CIRCULAR N°1
LICITACION PUBLICA N°15/23 SSAYC

**OBRA: "EDIFICIO NUEVO ESCUELA SECUNDARIA
N° 4 "JOSÉ MARÍA MOLINA", UBAJAY".-**

ITEM 13.1.16 PANELES MOVILES DIVISORIOS

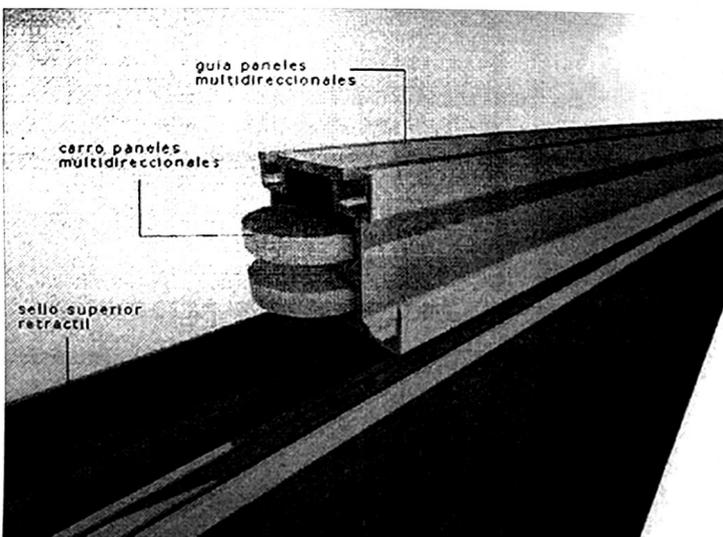
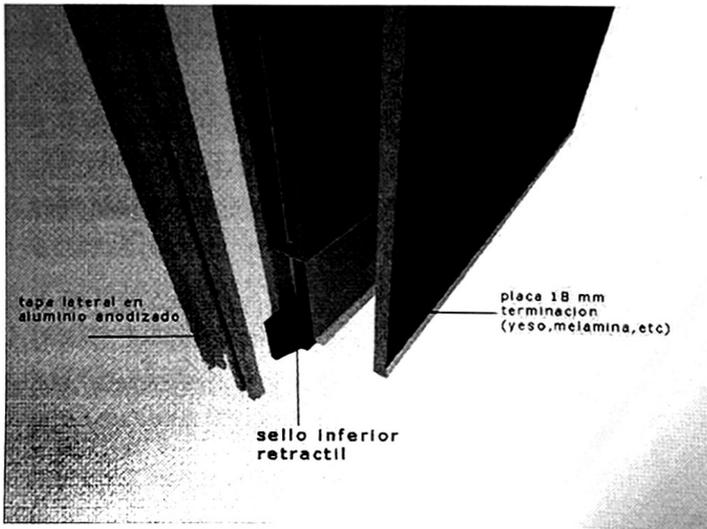
Los paneles divisorios de las aulas se ejecutaran en dos sectores, determinados en los planos, los mismos cumplen la funcion de unificar, en momentos que se necesite, dos aulas en una sola. dandole versatilidad a los espacios aulicos.

Los mismos se ejecutaran con un cuerpo de perfiles de acero, que aseguran la rigidez del panel, y que sea indeformable. las guias de deberán estar en la parte superior del panel, permitiendo su desplazamiento y que se solapen las hojas en forma paralelas en el espacio que se destino para las mismas. ambas caras del panel deberán ejecutarse en melamina 18 mm, contando en su interior con lana mineral de alta densidad con un espesor minimo de 50 mm, cumpliendo la aislacion acústica necesaria entre los dos espacios. los perfiles de terminacion laterales deberán ser de aluminio anodizado. deberán tener un sello superior e inferior retractiles.

El ancho maximo de cada hoja sera de 1.20 m y la altura se ajustará con el nivel de cielorraso, con un espesor no mayor a 97 mm. estos paneles llegarán a la obra listo para montarse. no se podran ejecutar en la obra. los paneles serán de una calidad superior o igual a ALUTECNIC.
